Informe Consolidado de Solicitud de Aclaraciones, Rectificaciones y/o Ampliaciones Complementario a la Declaración de Impacto Ambiental del Proyecto "AMPLIACIÓN Y OPTIMIZACIÓN DE PLANTEL DE AVES FUNDO EL QUILLAY"

El presente Informe Consolidado de Solicitud de Aclaraciones, Rectificaciones o Ampliaciones a la Declaración de Impacto Ambiental del proyecto "AMPLIACIÓN Y OPTIMIZACIÓN DE PLANTEL DE AVES FUNDO EL QUILLAY", contiene las observaciones generadas en virtud de la revisión de la Adenda.

Figura 1. Área de Influencia de los Sistemas de Vida y Costumbres de Grupos Humanos, con tramo destacado.

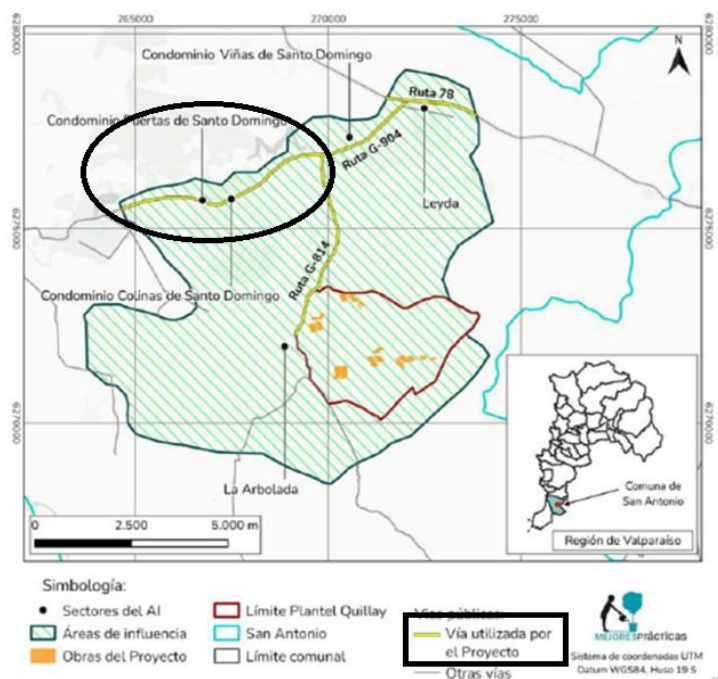
4.1. En relación a la respuesta 1.38, en la Figura 2 del Anexo 07 de la Adenda Complementaria “Línea de Base Medio Humano Actualizada”, se marca un tramo de la ruta G-904 -donde se ubican los condominios “Puertas de Santo Domingo” y “Colinas de Santo Domingo”, que va desde la intersección con la Ruta G-814 hasta un límite indeterminado aprox. 5 km hacia el Oeste-, como “vía utilizada por el Proyecto”, lo cual se destaca en la Figura N°1. Se solicita complementar,

aclarar y detallar cómo el Proyecto utilizará este tramo específico de la Ruta G-904 y porqué tiene un límite indeterminado para la demarcación del Área de Influencia de los Sistemas de Vida y Costumbres de los Grupos Humanos (SVCGH). Adicionalmente, se solicita explicitar los criterios utilizados para la inclusión de este tramo en la definición del AI de los SVCGH, en relación con potenciales impactos ambientales del proyecto (Ej: olores, otras emisiones, tiempos de desplazamiento, etc.).

Figura 2. Receptor de olor N° 1, correspondiente a vivienda del GHPPI entrevistado de acuerdo con lo establecido en el art. 86 del RSEIA.

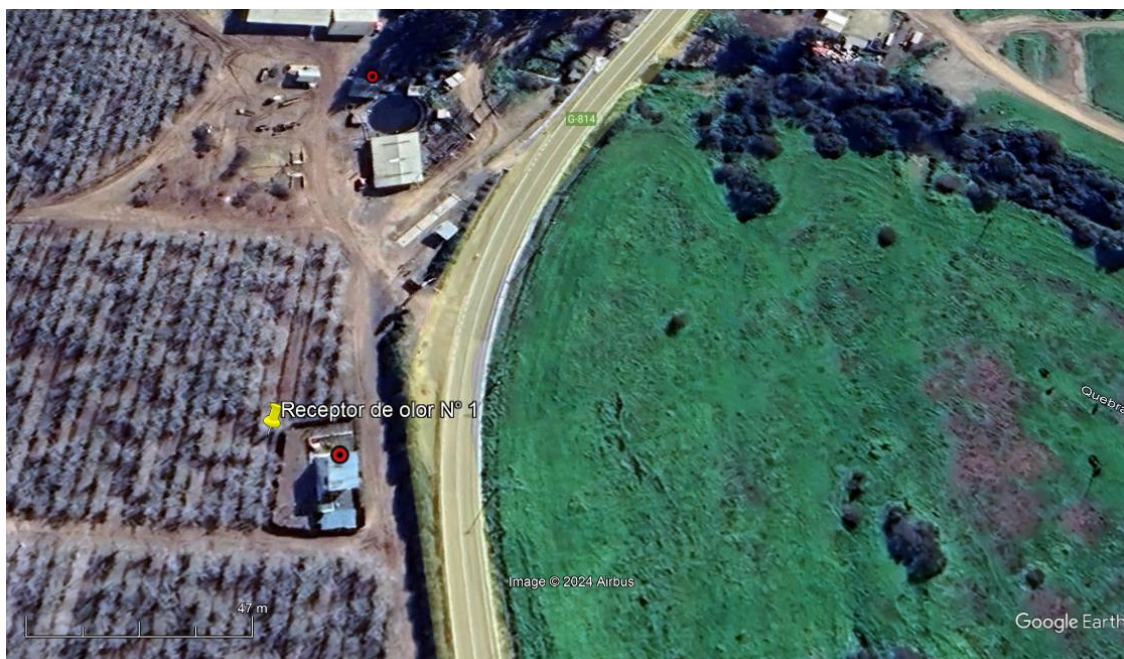
Al respecto, se debe considerar que en el acta del Art. 86, la persona entrevistada, que vive al frente de la Planta Quillay, indica que en el sector existen olores provenientes de la empresa avícola, que hay presencia de moscas y que con el aumento de la producción que traerá el proyecto, estos impactos se podrían incrementar. Asimismo, cabe señalar que la vivienda de esta familia corresponde al receptor N° 1 del estudio de olores, que sin embargo se describe en la tabla 13 del Anexo 10 de la Adenda, como “Uso de suelo silvoagropecuario fuera del límite urbano definido por el Plan Regulador comunal de San Antonio”, lo cual se solicita rectificar (Ver figura 2).
